改善箇所説明図

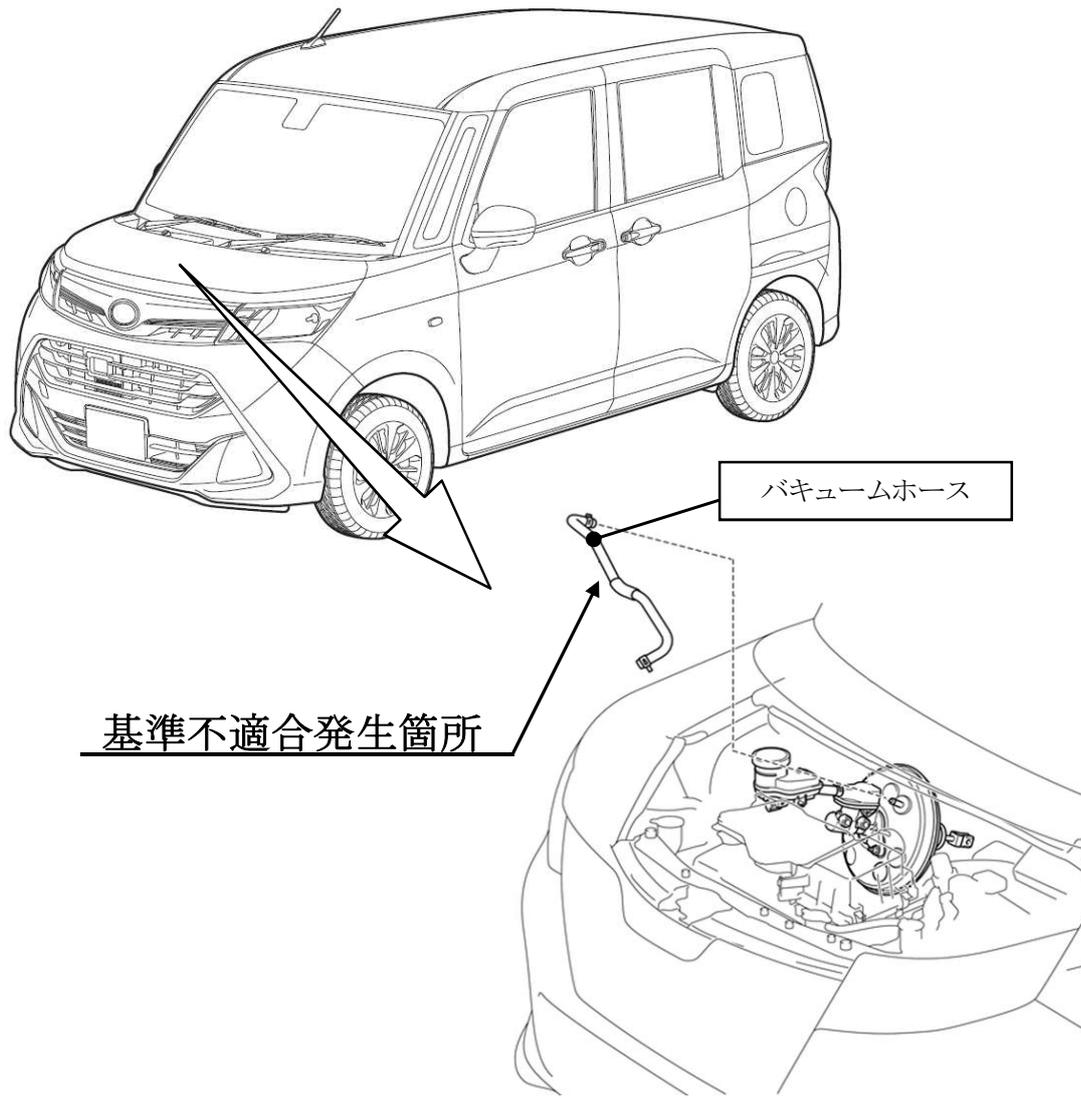
制動倍力装置のバキュームホースにおいて、組付け作業が不適切なため、ホース内面に異物が付着しているものがある。そのため、そのままの状態で使用を続けると、当該ホースに挿入されているチェックバルブが固着して負圧が十分に供給されず、ブレーキペダルの操作力が増大するおそれがある。

全車両、バキュームホースを新品と交換する。

車室内車台番号打刻の車両右側に黄色ペイントを塗布する。
